SERVICE INFO – INA 0163

Těleso čerpadla chladicí kapaliny bylo modifikováno

Výrobce: Ford
 Modely: C-Max , Fiesta, Focus, Mondeo,
 S-Max, Transit
 Motor: 1.8 TDCI
 Obj. č.: 538 0256 10

Obrázek 2: Modifikované upevňovací body čerpadla chladicí kapaliny

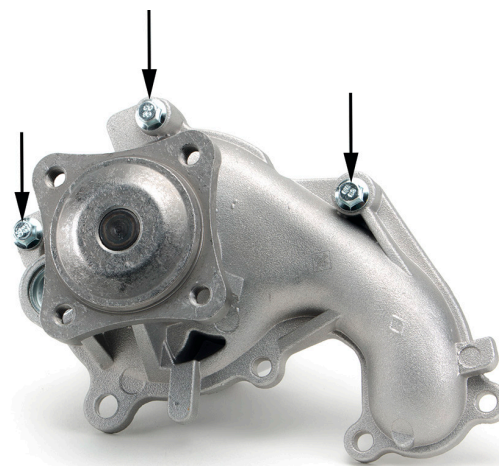
Těleso čerpadla chladicí kapaliny s objednacím číslem 538 0256 10 bylo modifikováno. V důsledku toho se musí na třech uvedených přípevňovacích bodech (obrázek 2) bezpodmínečně použít přiložené šrouby (M6x37).

Vzhledem k větší tloušťce materiálu na třech upevňovacích bodech jsou zde použity delší šrouby.

Použijte přiložené šrouby
